Commission économique pour l'Europe**Comité des transports intérieurs****Forum mondial de l'harmonisation des Règlements
concernant les véhicules****Groupe de travail en matière de roulement et de freinage****Quatre-vingtième session**

Règlements n^{os} 13 et 13-H (Freinage)**Proposition d'amendements aux Règlements n^{os} 13
(Freinage des véhicules lourds) et 13-H (Freins
des véhicules des catégories M₁ et N₁)****Communication de l'expert de l'Allemagne***

I. Proposition de complément à la série 11 d'amendements au Règlement n° 13

Comparaison entre une remorque à système de freinage classique par inertie et une remorque équipée d'un système de freinage à air comprimé visé à l'annexe 23

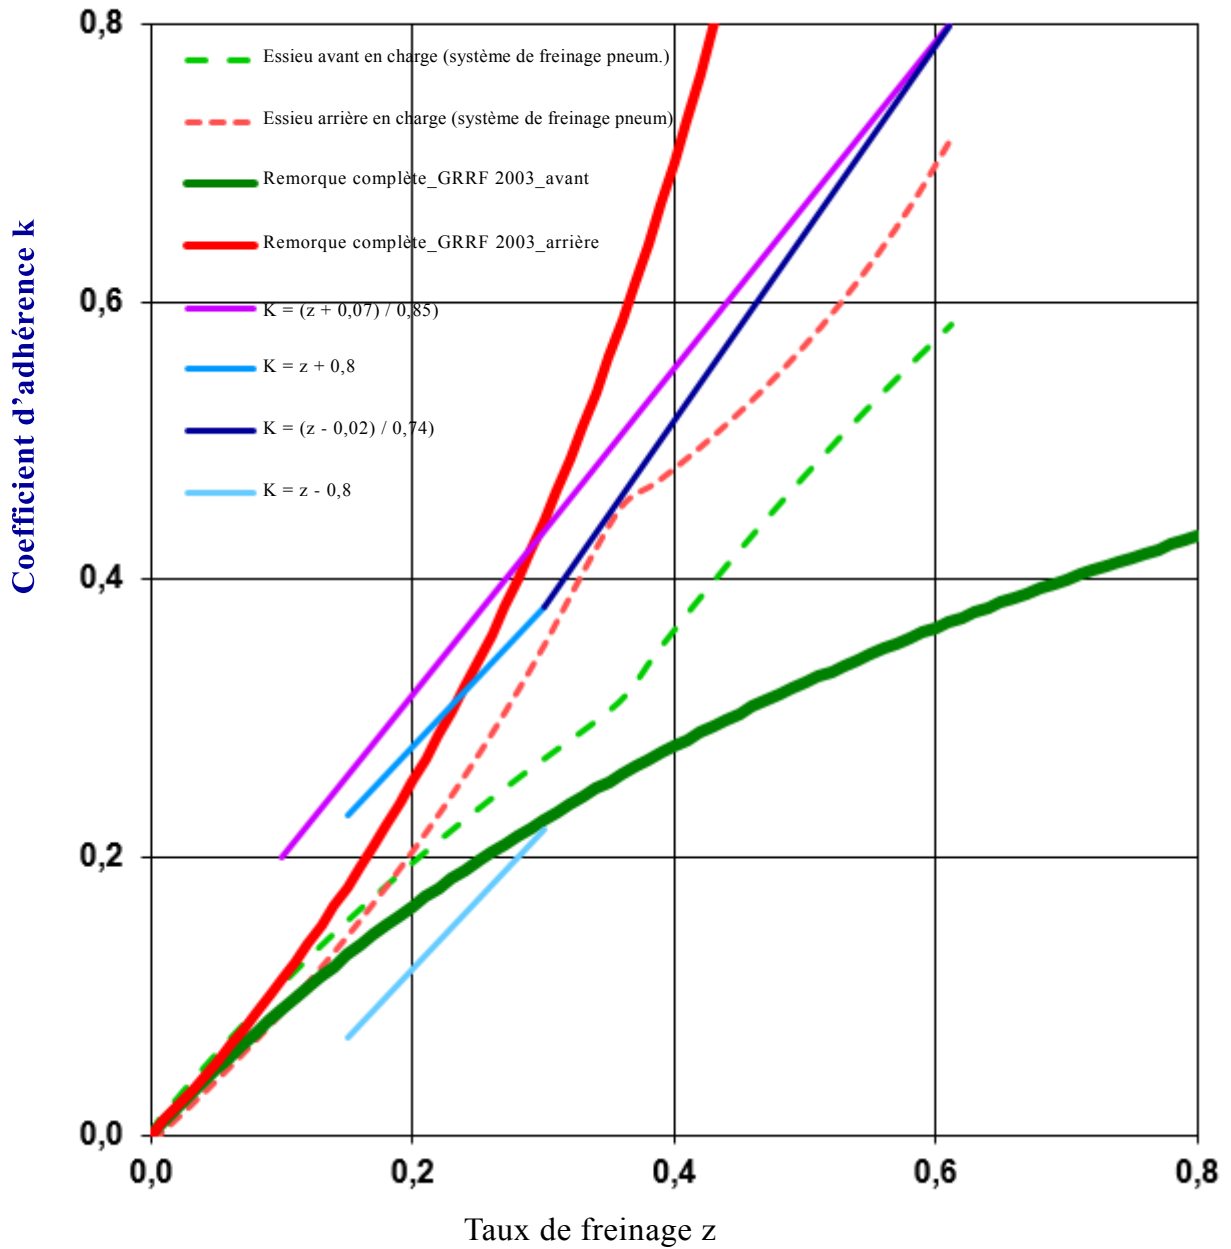
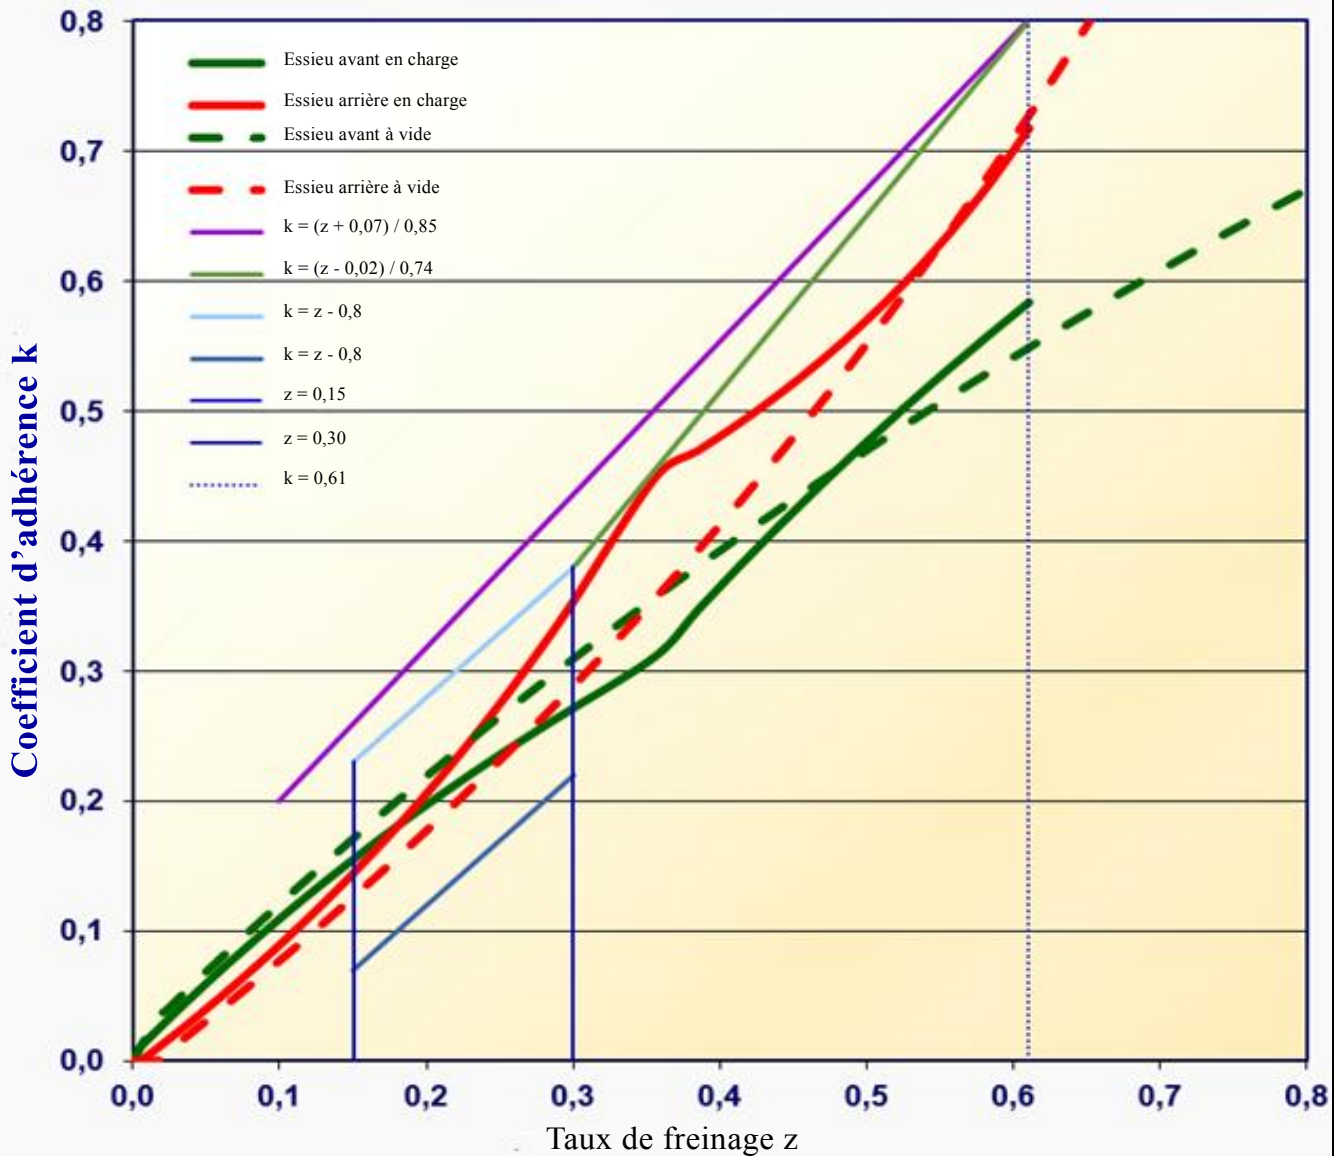
25. Une remorque doit soit être équipée d'un ABS, soit satisfaire aux **prescriptions du paragraphe 5.1 de l'annexe 10 relatives à l'adhérence**. Les courbes en trait rouge épais (essieu arrière) et en trait épais vert (essieu avant) dans le diagramme ci-après sont les courbes d'utilisation de l'adhérence examinées en février 2003 lors de la cinquante-troisième session du GRRF (voir aussi le document TRANS/WP.29/GRRF/2003/8).

26. Ces courbes ont été calculées pour une remorque complète de la catégorie O₂ (masse de 3500 kg – E = 2,80 m – hR = 1,5 m) et une répartition symétrique de la force de freinage. Ces courbes sont caractéristiques des remorques complètes à système de freinage classique à inertie visées à l'annexe 12. La courbe d'utilisation de l'adhérence de l'essieu arrière se situe (contrairement à la philosophie de l'annexe 10) au-dessus de celle de l'essieu avant sur toute la plage de décélération.

27. Les courbes pointillées en rouge (essieu arrière) et en vert (essieu avant) sont les courbes d'utilisation de l'adhérence calculées pour une remorque complète de la catégorie O₂ (voir les données d'essai sur les véhicules dans la présente justification au paragraphe « Dispositions générales » de l'annexe 23) équipée d'un système de freinage à air comprimé visé à l'annexe 23 (au paragraphe 3.1 de l'annexe 23) comprenant des dispositifs de régulation de la pression. Ces courbes d'utilisation de l'adhérence sont conformes aux prescriptions du paragraphe 5.1 de l'annexe 10 (voir aussi le deuxième diagramme ci-après).

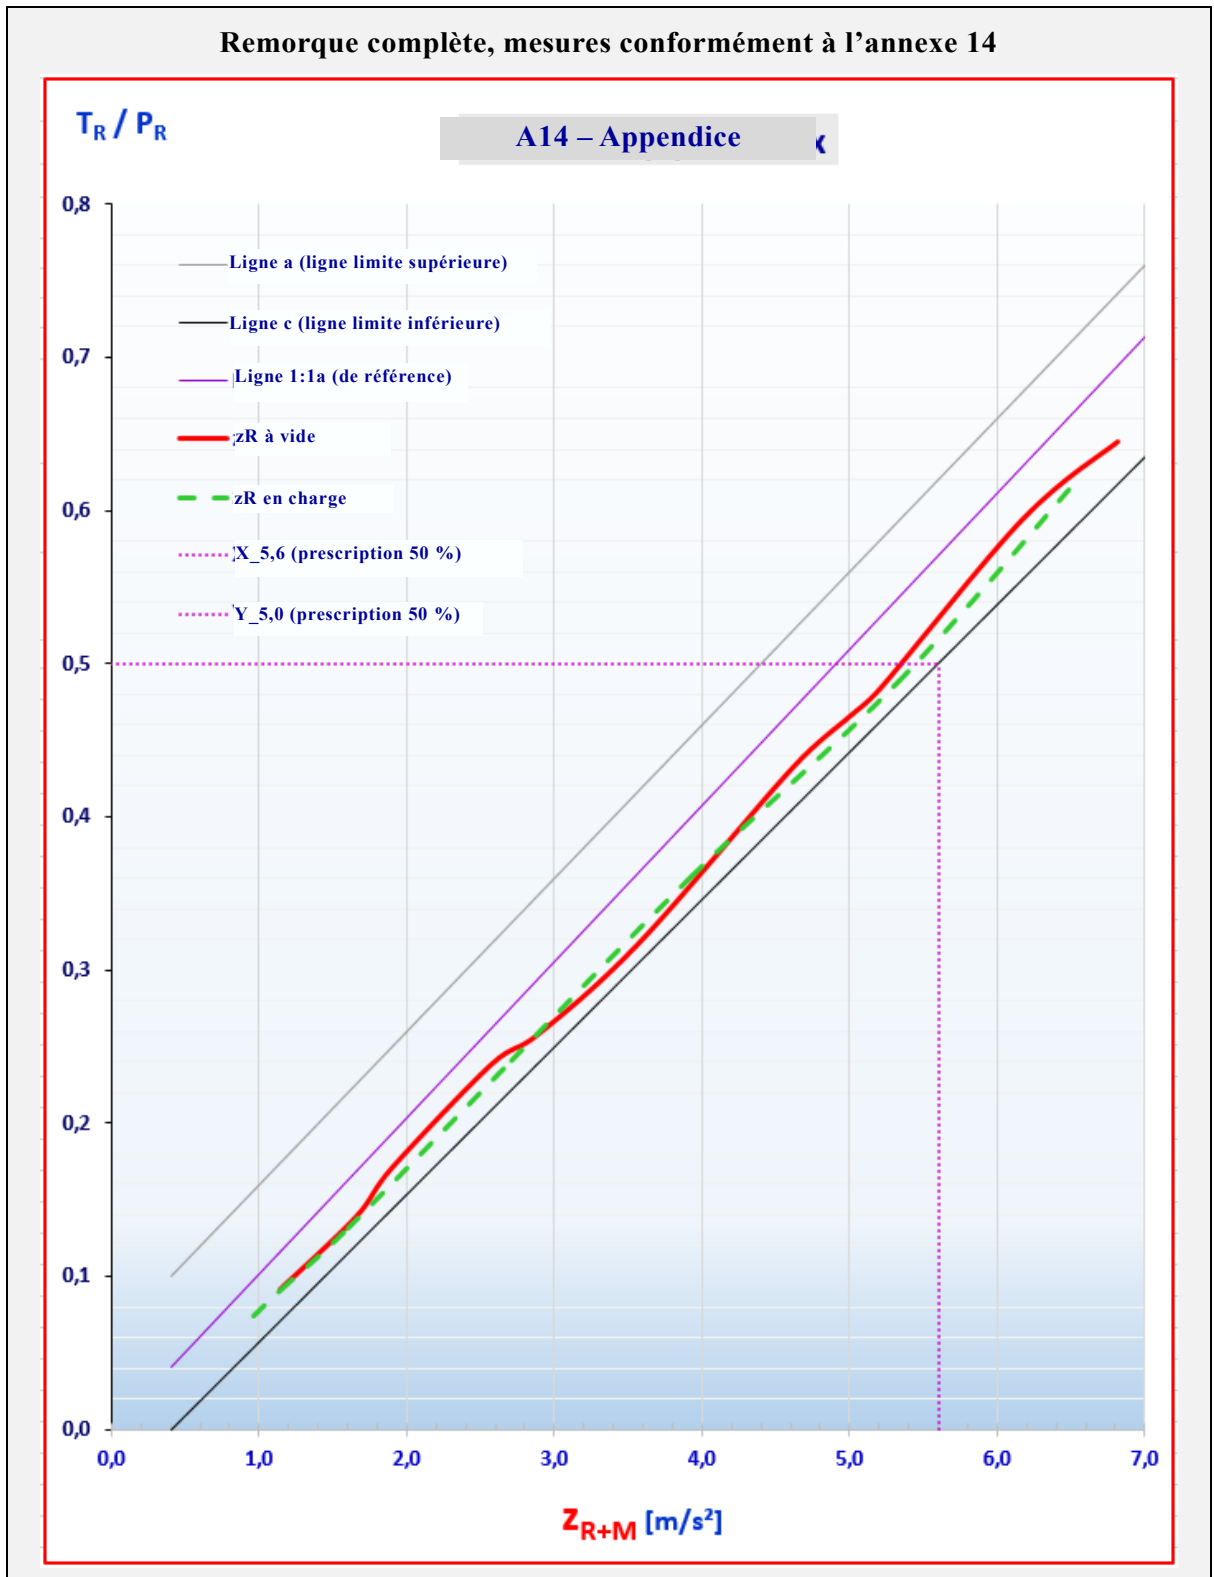
89. Le diagramme ci-après montre les résultats positifs des essais réalisés conformément à la section 3 de l'annexe 14. La variance des forces de couplage mesurées entre le véhicule tracteur et la remorque a un effet plus fort à vide qu'en charge.

90. Ces résultats ont été obtenus avec un prototype de remorque d'essai conformément au paragraphe 3.1. On considère que l'on peut optimiser les caractéristiques du dispositif de commande mécanique, ce qui permettrait de réduire les forces de couplage et de rapprocher encore les deux lignes caractéristiques de la ligne de référence idéale 1:1.
